Commune de Loriol

Modification n°4 du
Plan Local d'Urbanisme

Rapport de présentation

Juin 2012

Schéma de principe des conditions d'ouverture à l'urbanisation

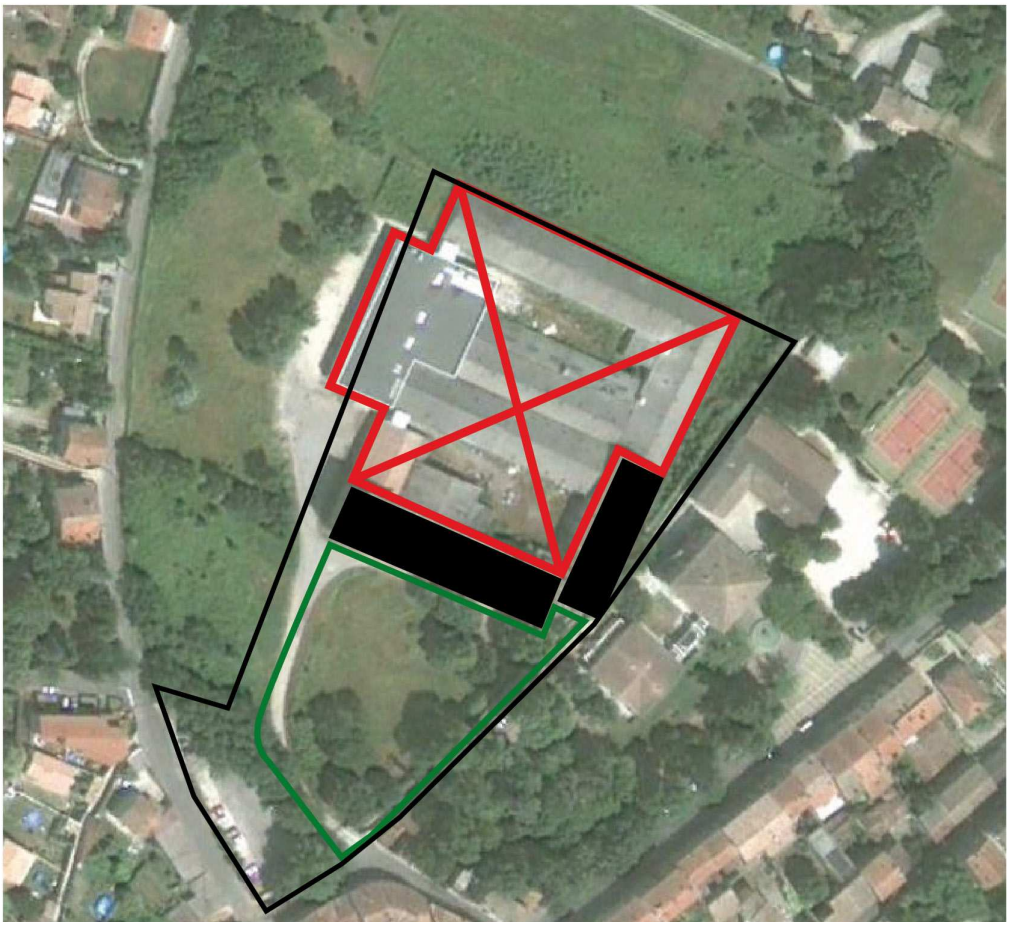
L'orientation d'aménagement conditionne l'urbanisation de ce secteur au respect de plusieurs principes :

- l'accessibilité et la desserte,
- la typologie de l'urbanisation (décrite au point 2 de l'OAP) et le nombre de logements minimum,
- le maintien d'éléments existants de type bâti ou paysager,
- la démolition du bâtiment d'activité en friche,
- la constitution d'espace vert et de réserve pour étendre les équipements existant.

- 1,47 hectares à aménager,
- fourchette minimale de 75 logements avec une fourchette maximale de 85 logements, (28 logements environ dans la partie historique et 50 sur la partie nouvelle sur les anciens bâtiments démolis)
- hauteurs maximum de 10 mètres à l'égout pour les constructions nouvelles et inchangées sur la partie historique,
- 20 % de logements sociaux,
- 80 place de stationnement environ,
- des voies mode-doux.

1.4.4. Les nouvelles dispositions du plan du plan de zonage

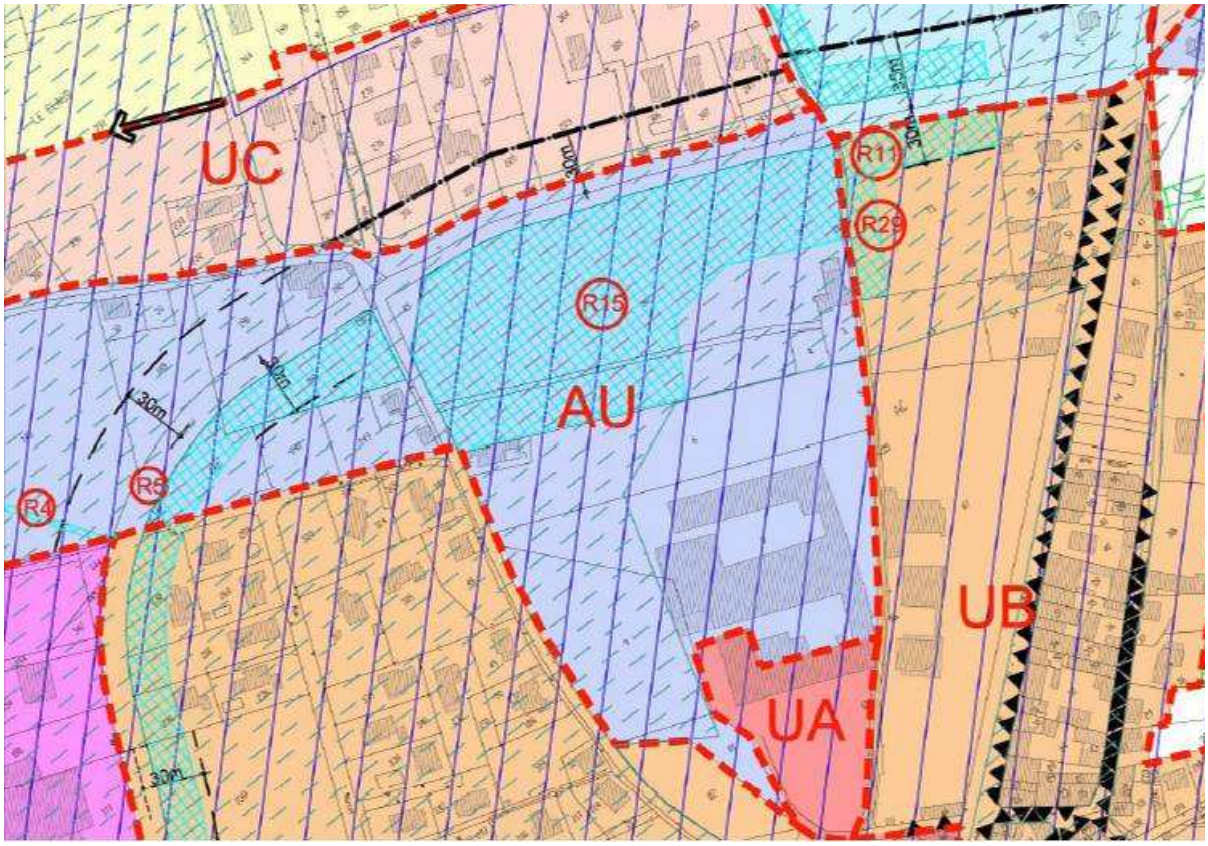
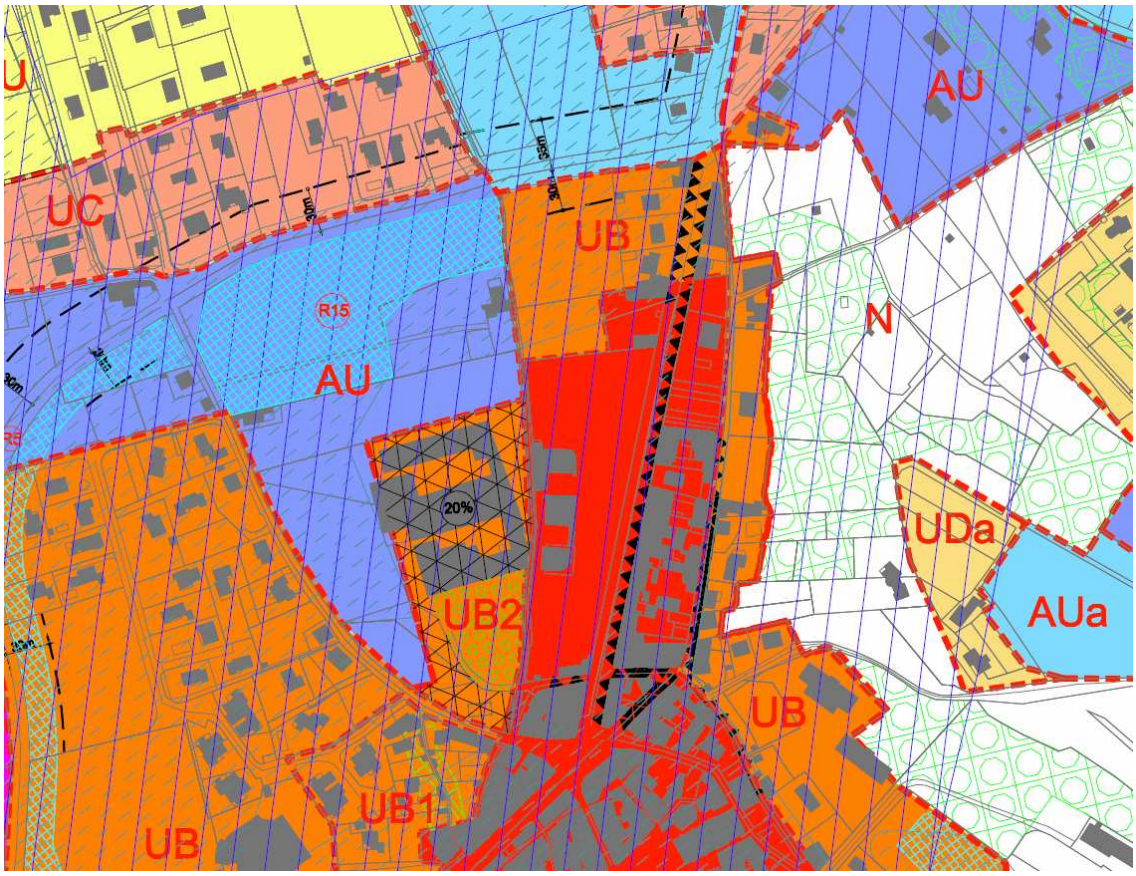
Le plan de zonage comporte une servitude pour la création de logements sociaux, soit 20 %.

L'orientation d'aménagement Foch avant modification

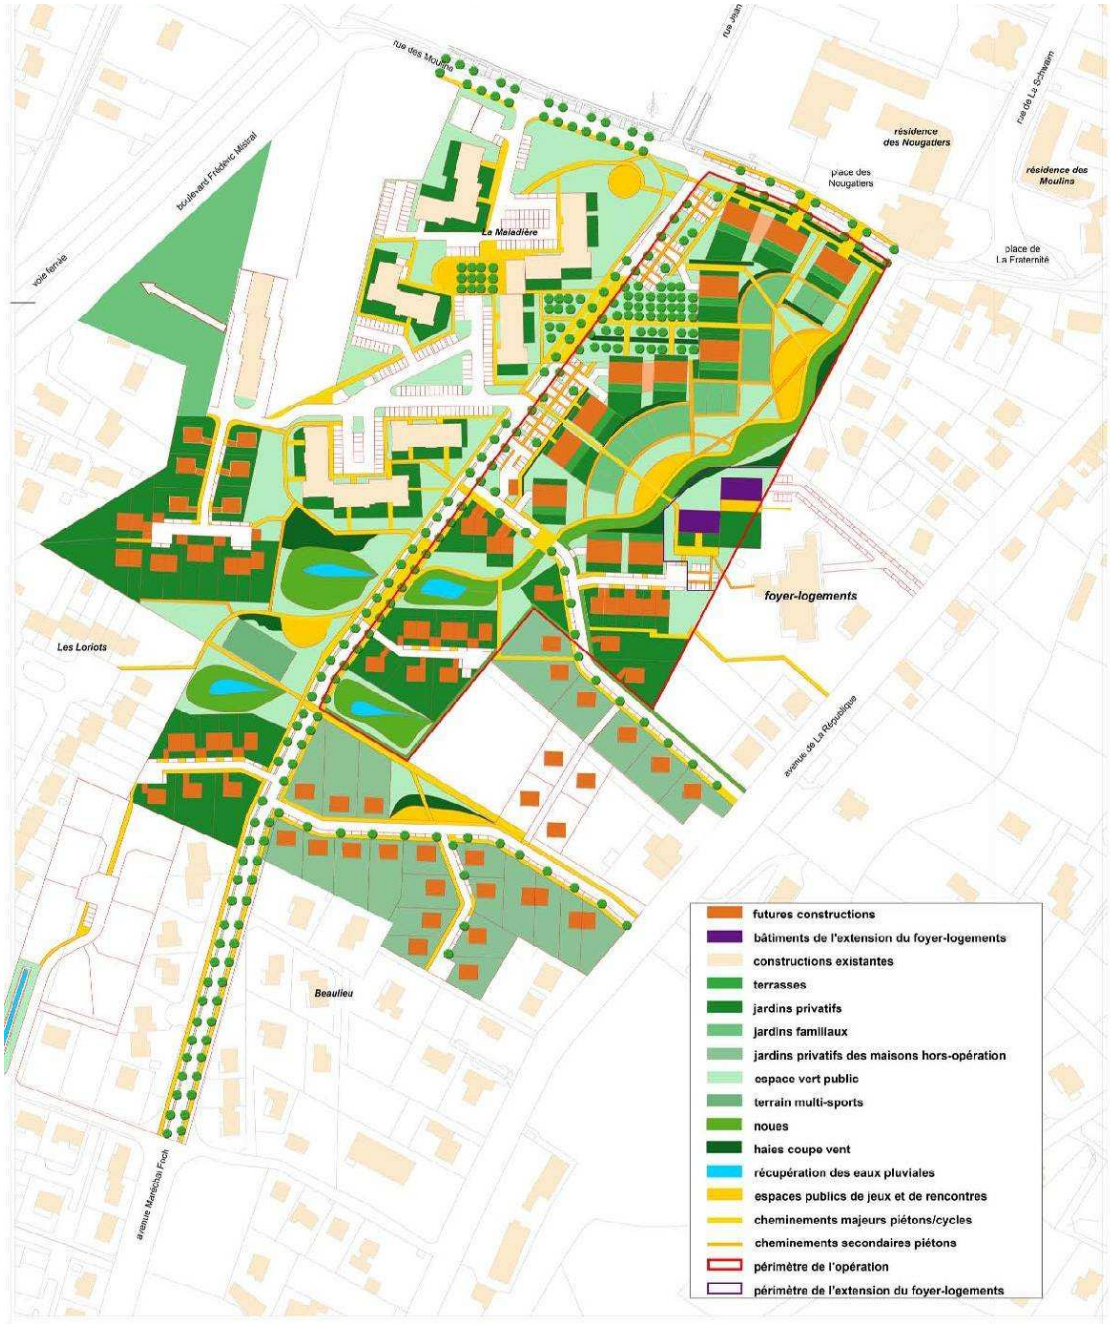
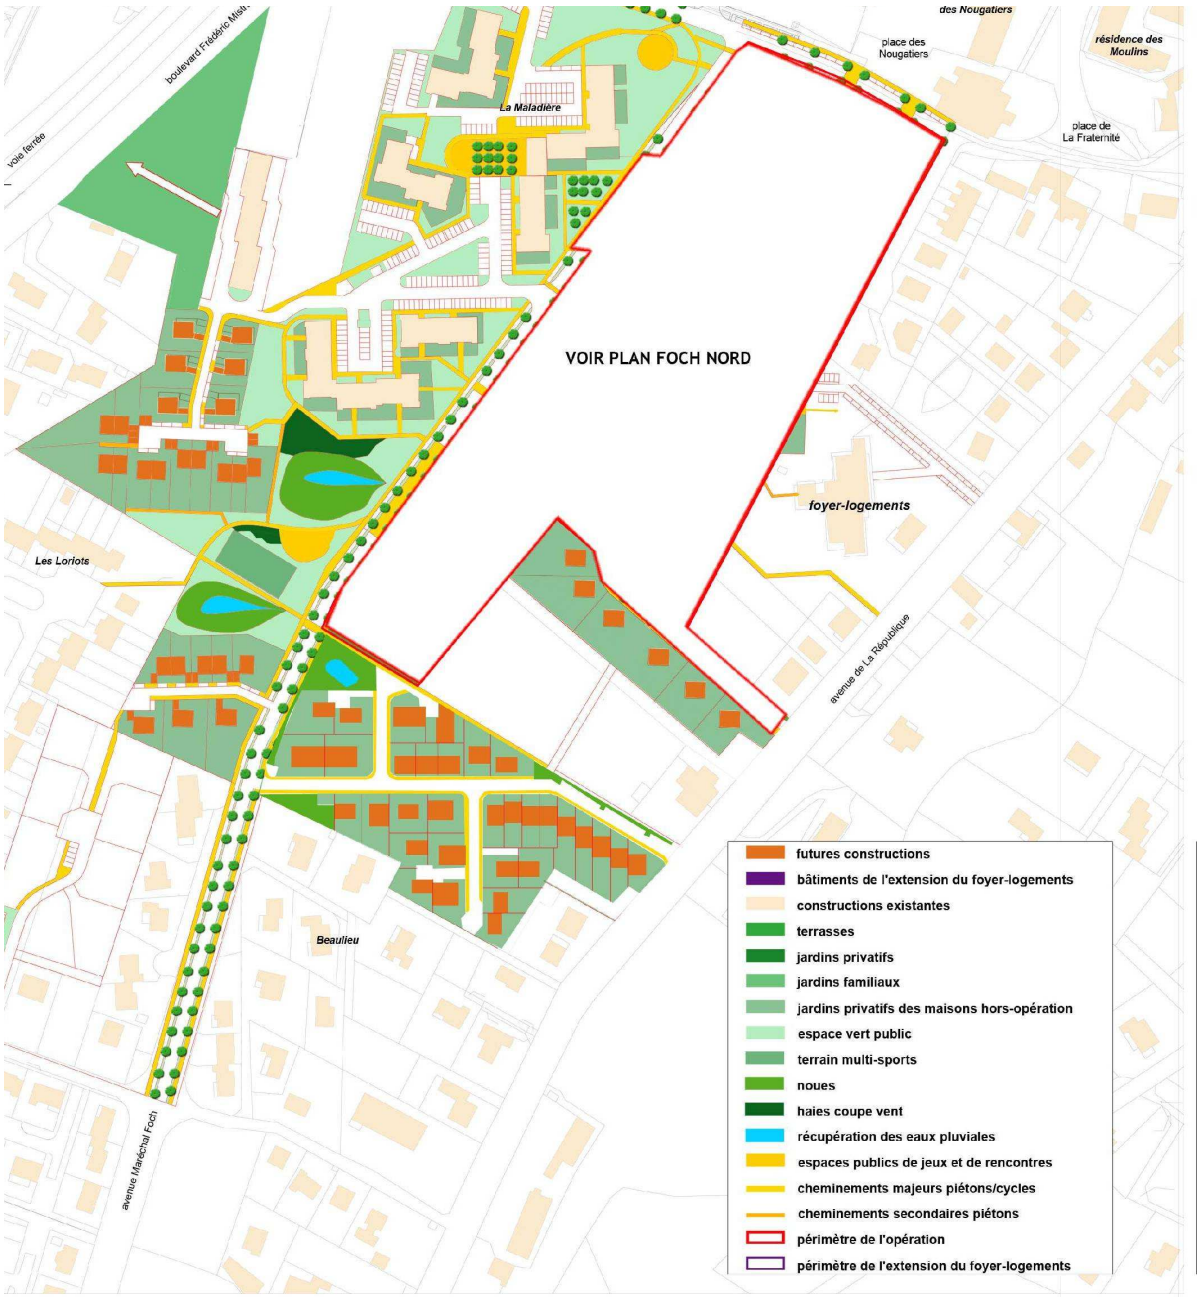
Sur la partie sud, le réseau viaire a été ajusté et les implantations du bâti modifiée, en autorisant davantage de densité dans un objectif de limitation de la consommation foncière. L'implantation est ainsi mieux adaptée et plus rationnelle. Des espaces verts ont été élargis au droit des bandes d'implantation du bâti sur la partie du quartier dénommée Foch Nord.

Au même titre que le quartier de la Filature, la partie sud du quartier FOCH/AVENUE DE LA REPUBLIQUE permettra à la collectivité d'atteindre les 240 logements supplémentaires entre 2009 et 2015 invoqué dans le programme local de l'habitat avec une opération de 32 logements en habitat individuel groupé.

2.2.2. Les nouvelles dispositions des documents graphiques

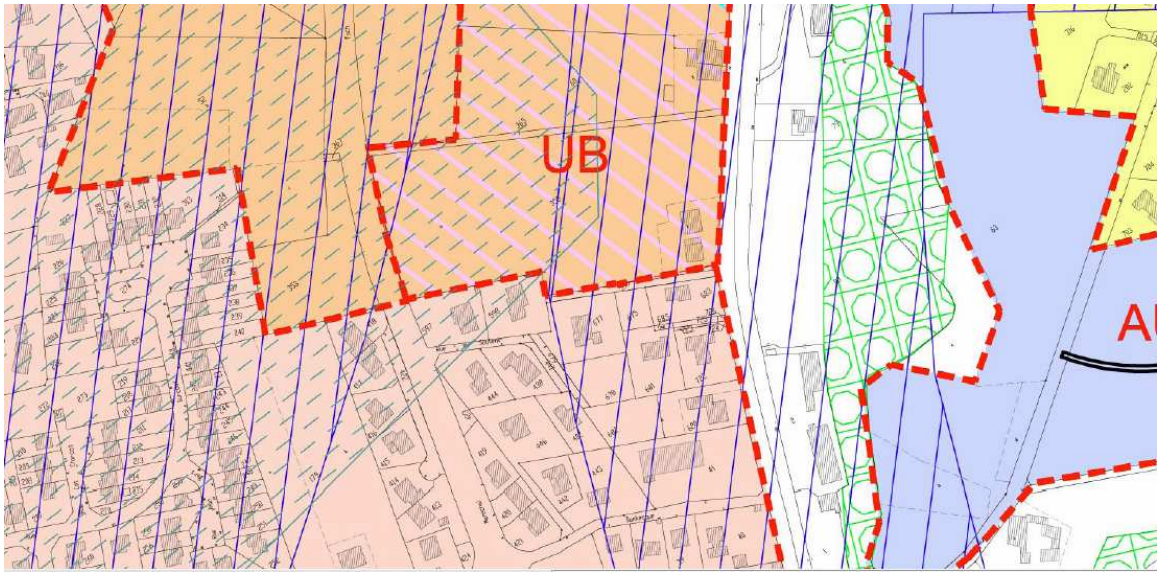
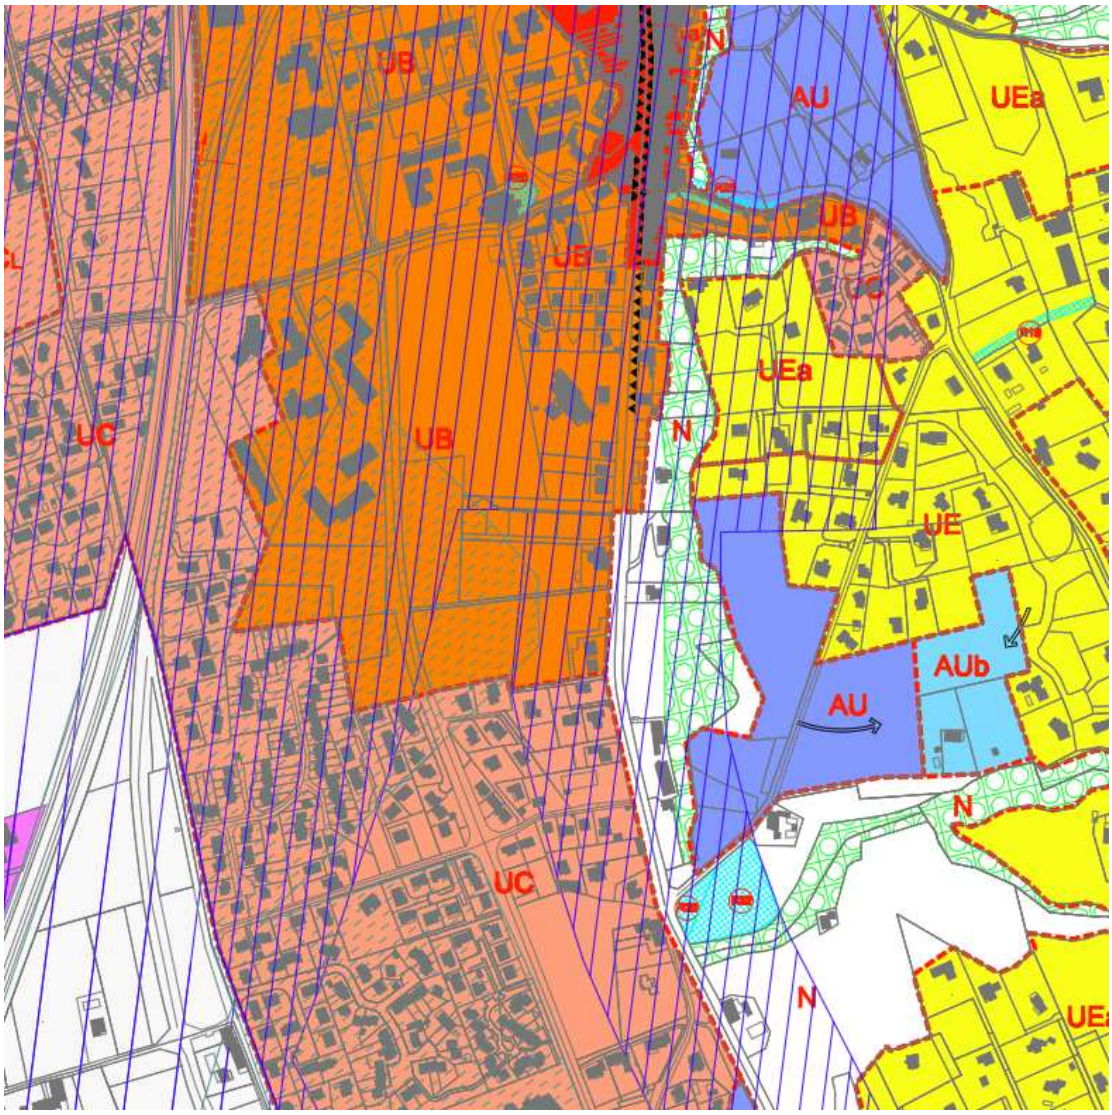
Ces ajustements modifient le plan de zonage avec la levée de la servitude du L123-2 du CU.

Tracé de trame violette de la servitude au titre de l'article L123-2 du CU.
